Acta de la reunión del Grupo de Trabajo para el seguimiento de la aplicación de la Orden 3619/2005 de la Comunidad de Madrid, celebrada en la DGIEM el 18.09.2007

Consulta PCI de interpretación del RD 2267/2004

FIGURA 1

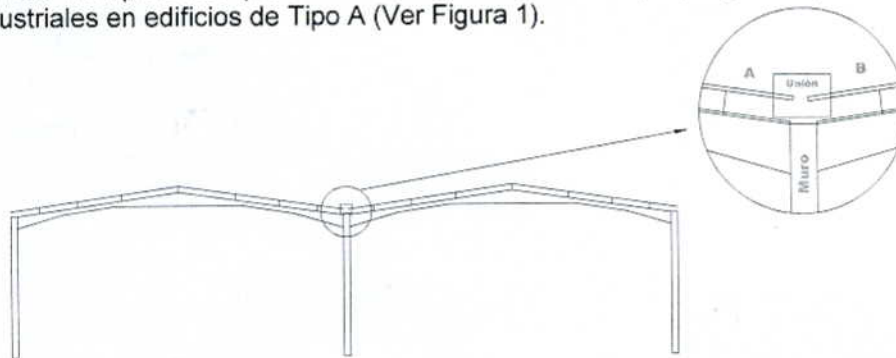
2.1. Se está pidiendo que exista la franja cubierta siempre, según el punto 5.4., para los establecimientos industriales en edificios de Tipo A (Ver Figura 1).

Se observa que además de compartir estructura, comparte cubierta (en la figura mediante una unión). Por tanto son TIPO A y necesita la franja de 1 m.

FIGURA 2

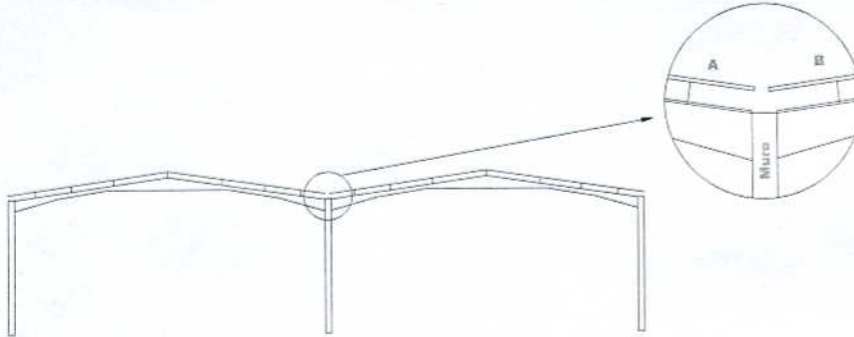
2.2. En un establecimiento Tipo B, que tiene una nave adosada a él, con estructura compartida con la de al lado, pero tiene la cubierta independiente y mediante cálculo se justifica que el posible colapso de la estructura no afecta a la nave de al lado. (Ver Figura 2). Es necesario la aplicación del punto 5.4.

Se observa que sólo comparte pilar/muro pero ante el colapso de B, A no se ve afectada. Por tanto son TIPO B y necesita la franja de 1 m.

Figura 2 (Tipo B con un único tabique medianero): sí necesita franja

FIGURA 3

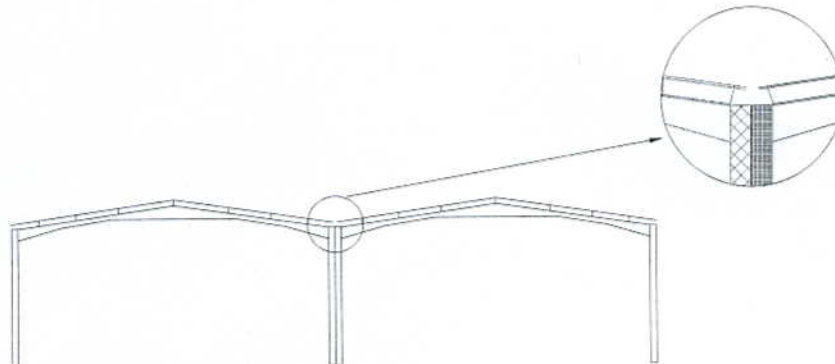
a) En un establecimiento Tipo B, pero tiene una nave pegada/adosada a él y no comparten nada son totalmente independientes, (Ver Figura 3).

Figura 3 (Tipo B con dos tabiques medianeros, uno por nave): sí necesita franja

FIGURA 4

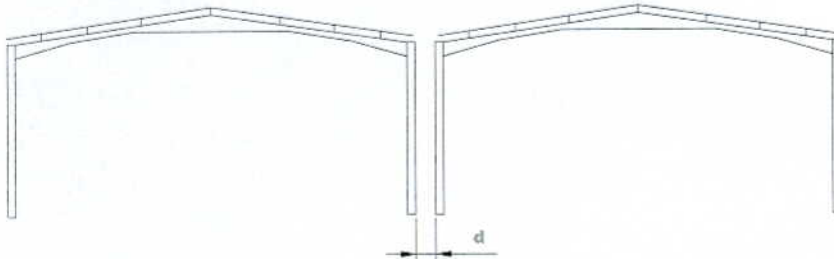
b) Si el caso de la Figura 3 saliera que es necesario colocar la franja de 1 metro, surge otra cuestión al hilo de el caso a), es necesario definir, la distancia mínima que tienen entre dos establecimientos TIPO B, para no pedir la franja de 1 metro, es decir, definir "d" en la Figura 4.

Figura 4: la distancia "d" requerida para no pedir franja, se ha de considerar lo expuesto por el CTE y tomar, por similitud, lo requerido por dicho CTE.
